U-Radio Module scheme
Radio Module scheme.SchDoc

Title		VHF	
Size	Number	Revision	
A3			
Date:	2018-06-28	Sheet of	
File:	C:\Users\Schm\OneDrive\Documents\U-VHF-Uml\SchDoc	Drawn By:

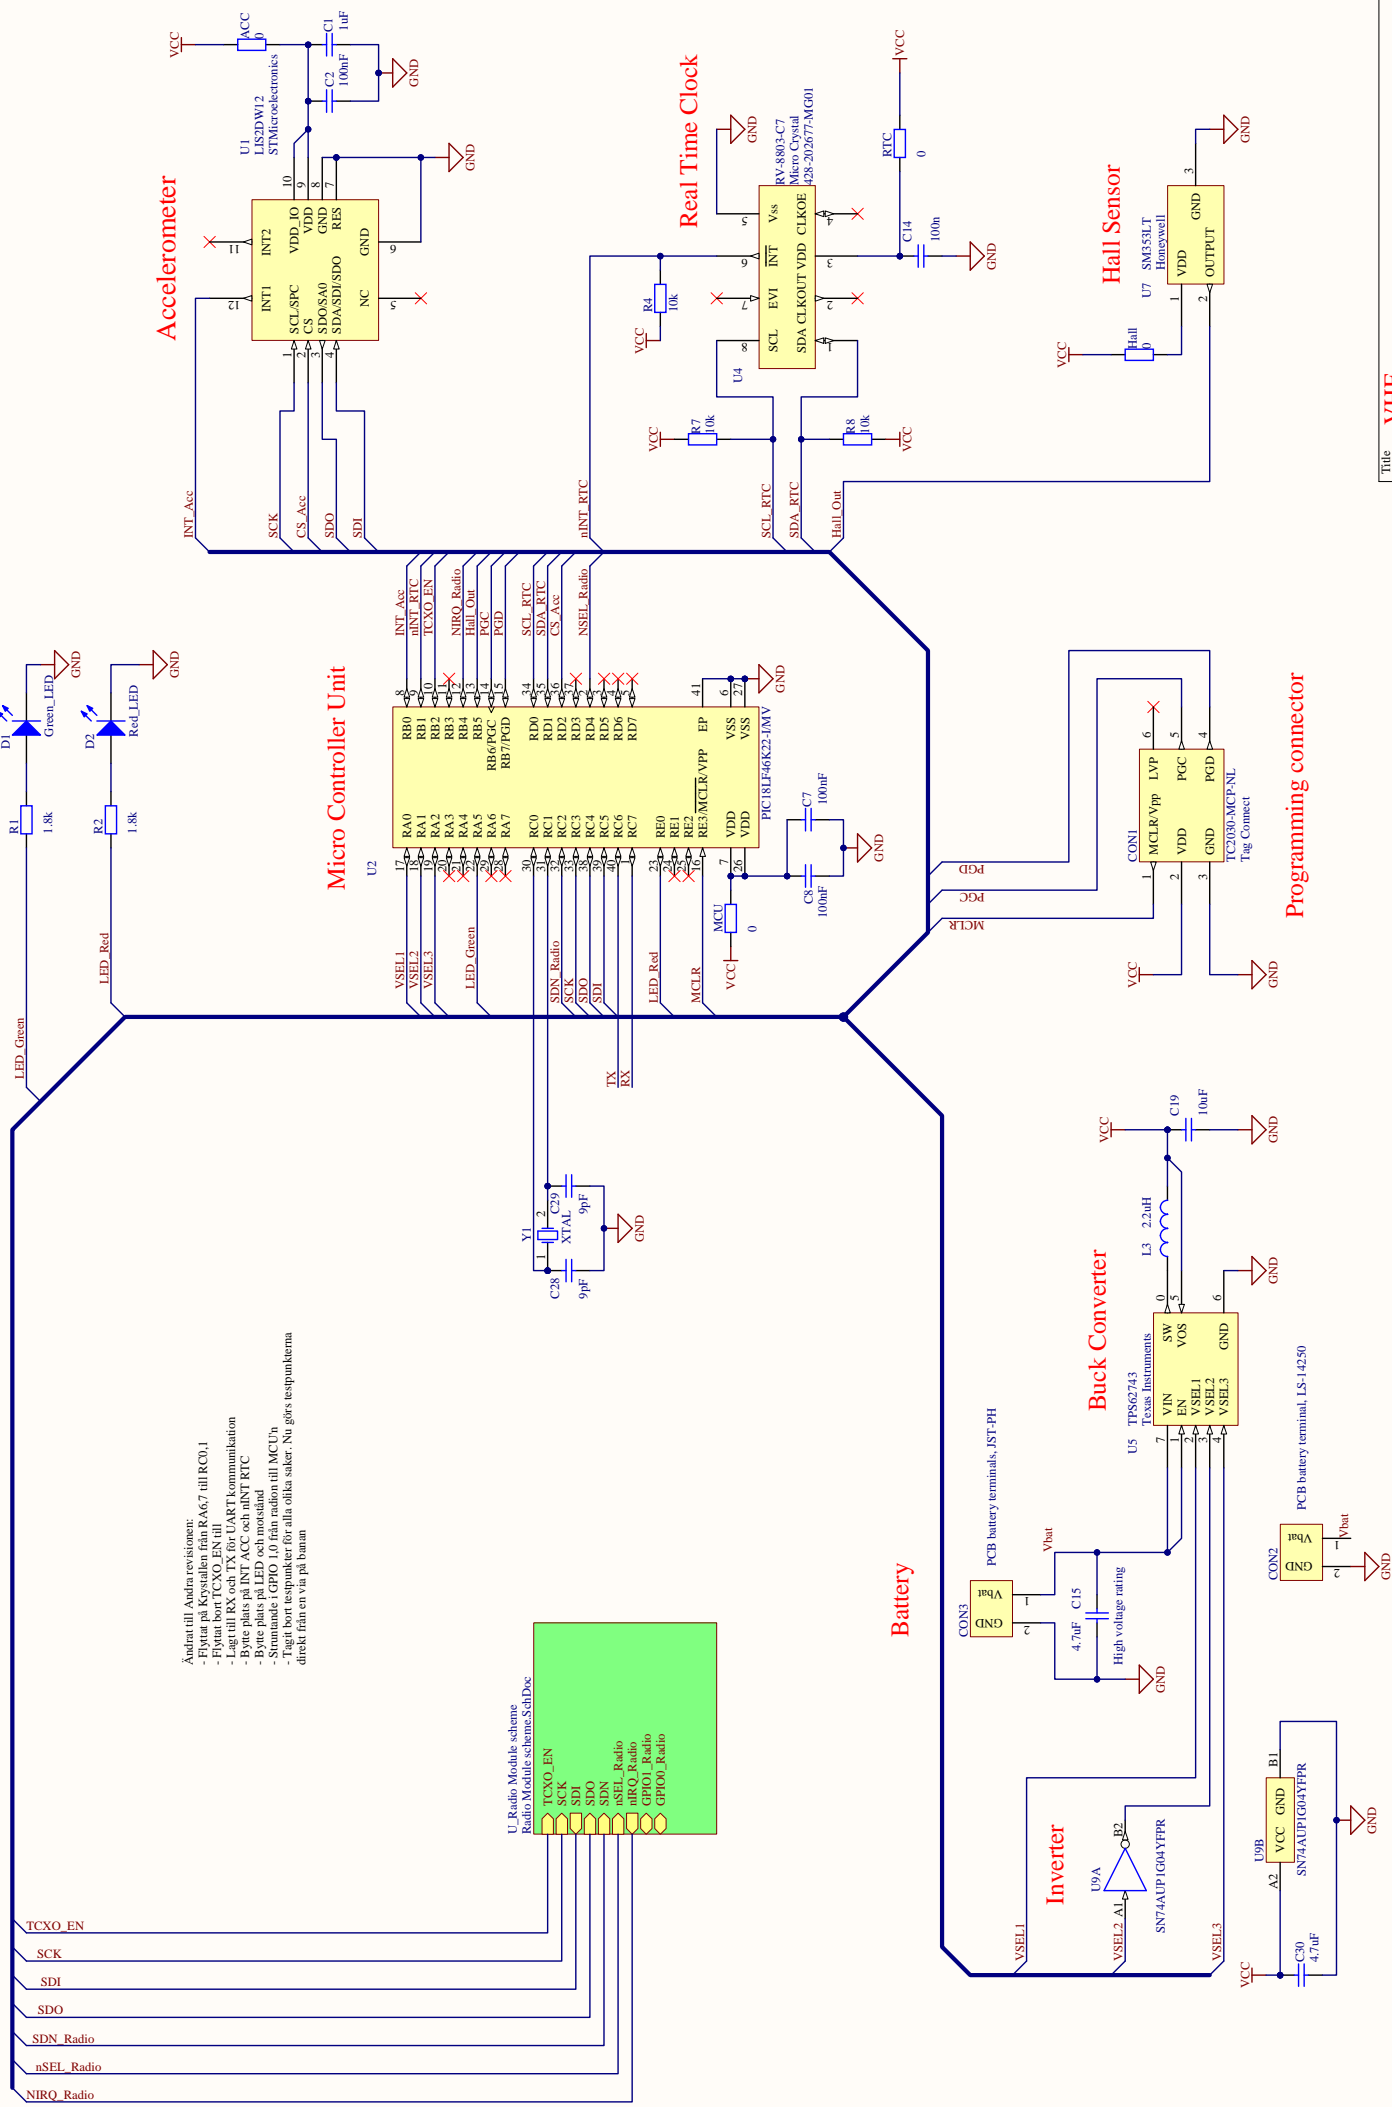
Ändrat till Andra revisionen:
- Flyttat på Krysstallen från RA6:7 till RC0:1
- Flyttat bort TCXO_EN till
- Lagt till RX och TX för UART kommunikation
- Flyttat bort TCXO_EN till RC0:1
- Byte plats på LED och nSEL RTC
- Strömände i GPIO 1:0 från radion till MCU'n
- Tagit bort respektör för alla olika saker. Nu går respektörerna
direkt från en via på buman
